ZÁPIS Z PROFESNÍ PORADY POZEMNÍ STAVEBNÍ OBJEKTY + společná porada pro Kladno město

Akce: Modernizace trati Kladno (včetně) - Kladno-Ostrovec (včetně)

Stupeň: DSP + PDSP

Datum: 12. 10. 2020

SO 90-47-01 Demolice I.

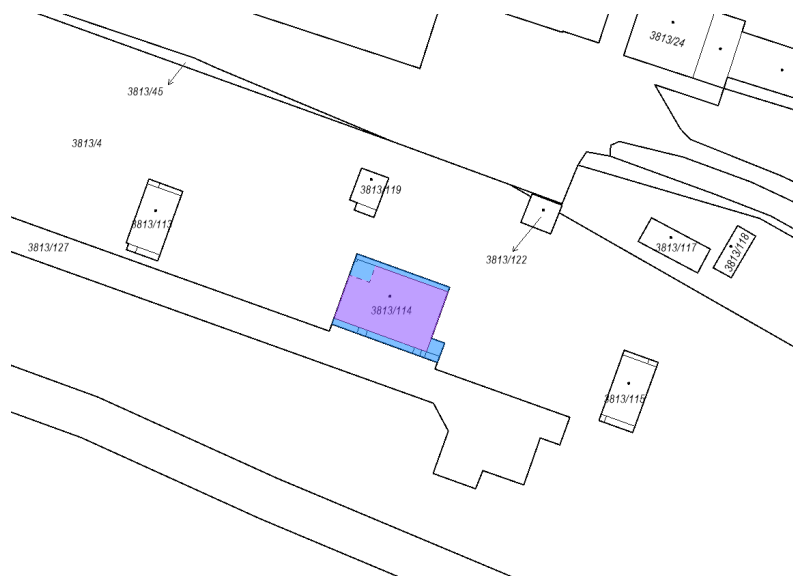
- Bez připomínek

SO 06-47-01 ŽST. Kladno, demolice TS 4135

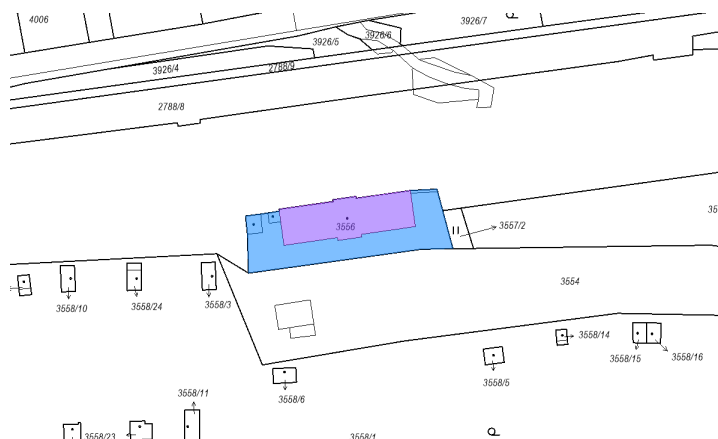
- Bude uvažována demolice pouze znázorněného objektu p.č. 3813/114, k.ú. Kročehlavy
